改善箇所説明図

基準不適合発生箇所

後部座席用
シートベルトバックル

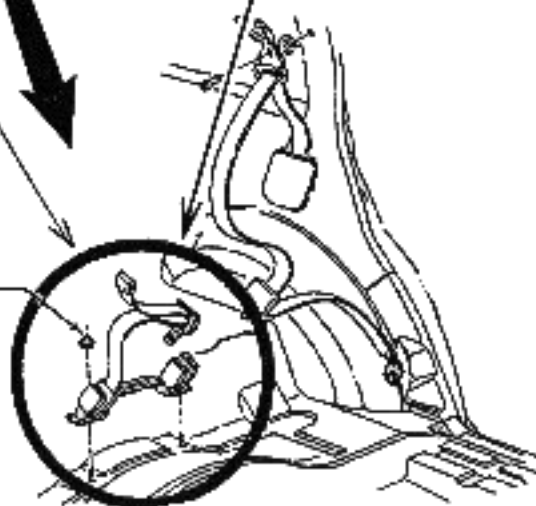
後部座席用シートベルトのバックル（受側）のカバー形状が不適切なため、当該カバーがずれてバックル内部の機構と干渉し、シートベルトの装着ができなくなるおそれがある。

全車両、樹脂製留具を追加した対策品と交換する。
